DIRECCIÓN DE COSTAS Y MARES

Panamá, 30 de mayo de 2022
DICOMAR-378-2022

Por medio de la presente, le remitimos INFORME TÉCNICO Dicomar № 046-2022 correspondiente a la Primera respuesta aclaratoria del proceso de evaluación del Estudio de Impacto Ambiental categoría III, denominado "CRUCE DE LA LINEA 3 POR DEBAJO DEL CANAL DE PANAMÁ, a desarrollarse en el corregimiento de Arraiján y Veracruz, distrito de Arraiján, provincia de Panamá Oeste, cuyo promotor es METRO DE PANAMA, S.A.; en atención solicitado a esta Dirección mediante Memorando-DEEIA-0288-1605-2022 con expediente DEIA-III-F-129-2022.

Primera Respuesta Aclaratoria

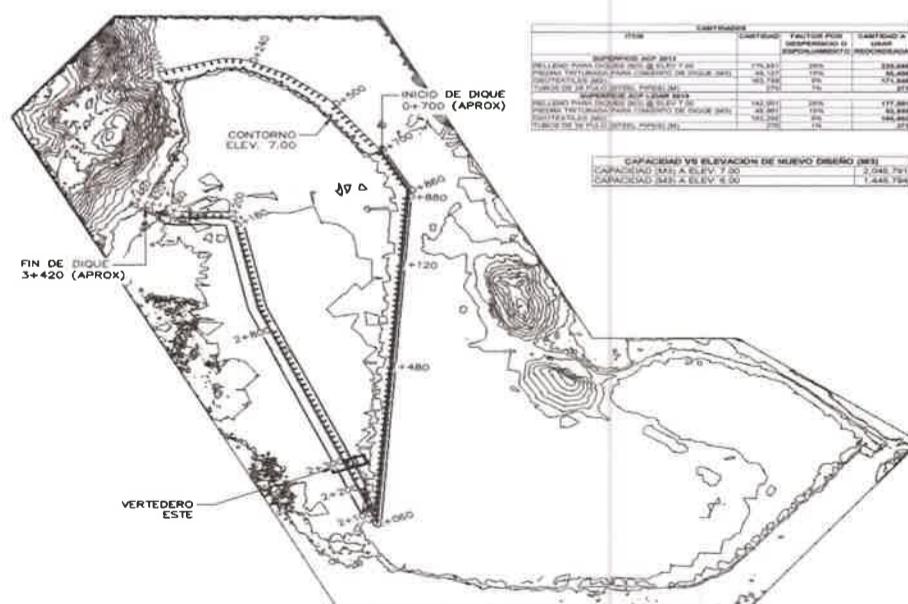
Luego de analizar la respuesta proporcionada en la Primera aclaratoria, consideramos que se respondieron satisfactoriamente los literales a, b, c, y e; pero en el literal d hacemos énfasis en que debe presentar el levantamiento de línea base biológica, ya que, en el Sitio de Disposición de Farfán, se observó en inspección de campo, parches de manglar (manglar en regeneración).

Los materiales competentes provenientes de la excavación del túnel (500,000 m³ aproximadamente) serán depositados dentro de la huella propuesta para construir una estructura de contención. La estructura de contención o dique no debe permitir la migración de materiales finos a través de esta. Por lo que deberán contemplarse materiales aptos para garantizar que dicha migración no ocurra.

El resto del material excavado proveniente del túnel que no sea apto para la construcción de la estructura de contención será depositado entre dicha estructura construida y los diques existentes en el lugar que actualmente contienen el material procedente del dragado de las aguas del Canal, depositado por la ACP; asegurando el drenaje adecuado de las aguas y el manejo ambiental necesario.
